15 novembre 2002

Oggetto: Note preliminari relative allo Studio di Impatto Ambientale del progetto di Centrale termoelettrica a ciclo combinato di Bentivoglio (BO) proposta dalla società Mirant Techint

Emissioni di CO, NOx e idrocarburi incombusti (UHC)
in funzione del rapporto aria-combustibile

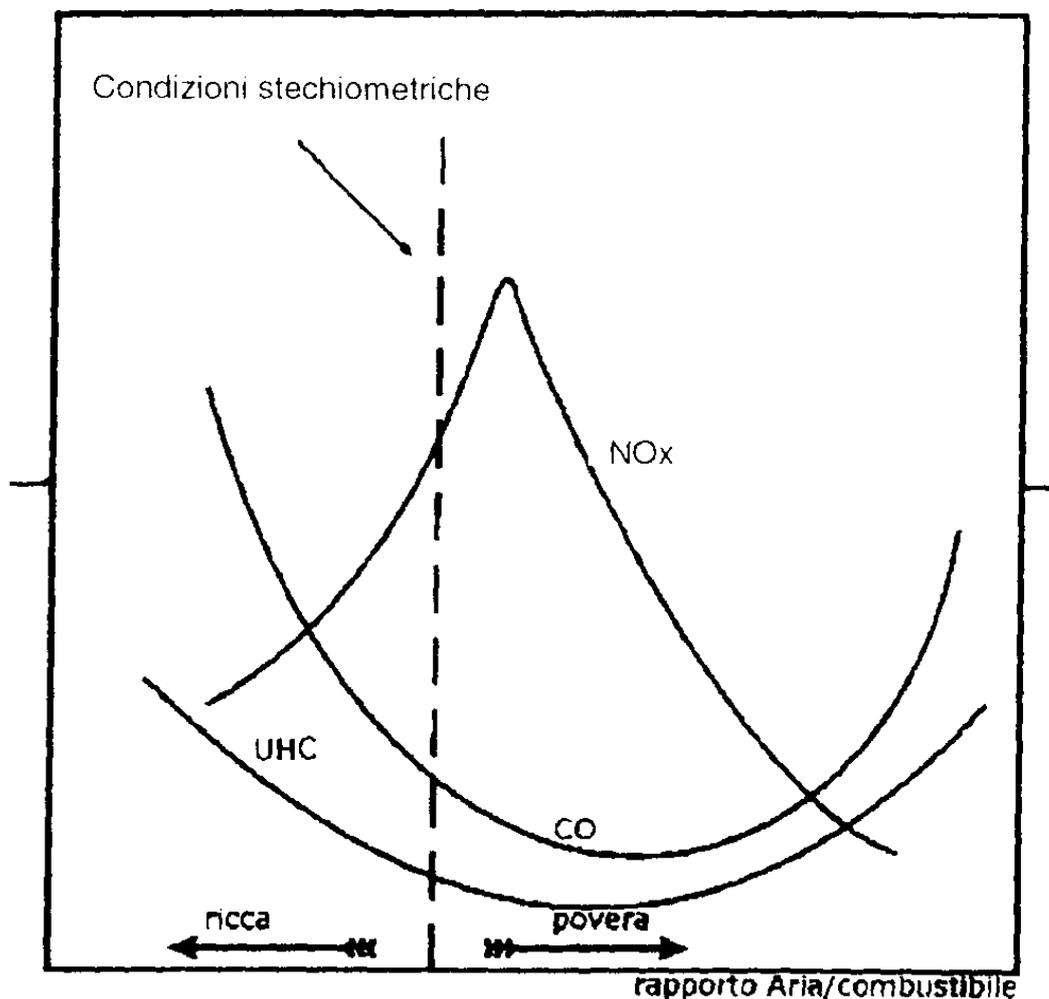
- La formazione di carbonio organico non metanico nella combustione di metano è il prodotto di una conduzione dell'impianto – finalizzata alla riduzione delle emissioni di ossidi di azoto – verso miscele aria-combustibile lontane dalle condizioni di equilibrio stechiometrico ("*miscele povere*"), si tratta di condizioni che favoriscono la produzione di monossido di carbonio e di idrocarburi incombusti, come indicato nella figura che segue.

Queste condizioni si verificano anche in presenza di "*miscela ricca*" come evidenziato nella figura che segue.

Il "*punto debole*" dei turbogas è rappresentato dalle difficoltà di ottenere in ogni momento il punto di equilibrio tra le diverse esigenze (produttive ed emissive) in quanto i parametri in gioco sono molteplici.

In sintesi l'emissione di sostanze organiche volatili (esprese di norma come NMVOC, carbonio organico volatile non metanico) è dovuto a diverse condizioni di combustione ed è correlato alle reali condizioni di cinetica chimica e alla dinamica del flusso del combustibile nella camera di combustione ovvero alle diverse condizioni non stechiometriche della miscela aria-metano.
